Dotyczy projektu nr WND-RPPD.06.02.00-20-003/14 pn. „Rozbudowa Szpitala Powiatowego w Sejnach w celu podniesienia standardu świadczonych usług” realizowanego w ramach Umowy nr UDA-RPPD.06.02.00-20-003/14-00 z dnia 18 czerwca 2014 r.

Dotyczy: postępowania prowadzonego w trybie przetargu nieograniczonego na dostawę czternastu sztuk opraw nadłóżkowych.

Znak postępowania: 07/ZP/2015

WYJAŚNIENIA DOTYCZĄCE ZGŁOSZONYCH W POSTĘPOWANIU ZAPYTAŃ I WĄTPLIWOŚCI

Załączamy przykładowy rys. panelu:

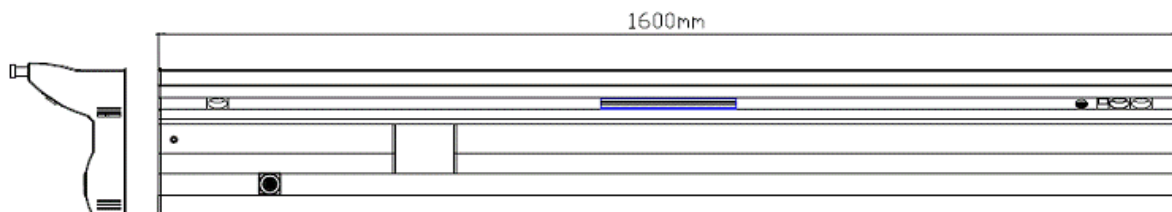
14. Zwracamy się z uprzejmym pytaniem czy Zamawiający dopuści powszechnie stosowany a także z powodzeniem używany w Państwa szpitalu dwustanowiskowy panel medyczny wykonany zgodnie z ustawą o wyrobach medycznych w klasie IIb odporny na środki dezynfekcyjne zrobiony z wielokomorowego profilu aluminium ciągnionego na zimno zakończony malowanymi pokrywami bocznymi wykonanymi z metalu bez widocznych śrub, nitów itd. o wymiarach 320x8x19x29,8 z poniższym wyposażeniem dla:

1- stanowiska w panelu dwustanowiskowym:

2- stanowiska w panelu dwustanowiskowym:

Odpowiedź. Zamawiający dopuszcza.
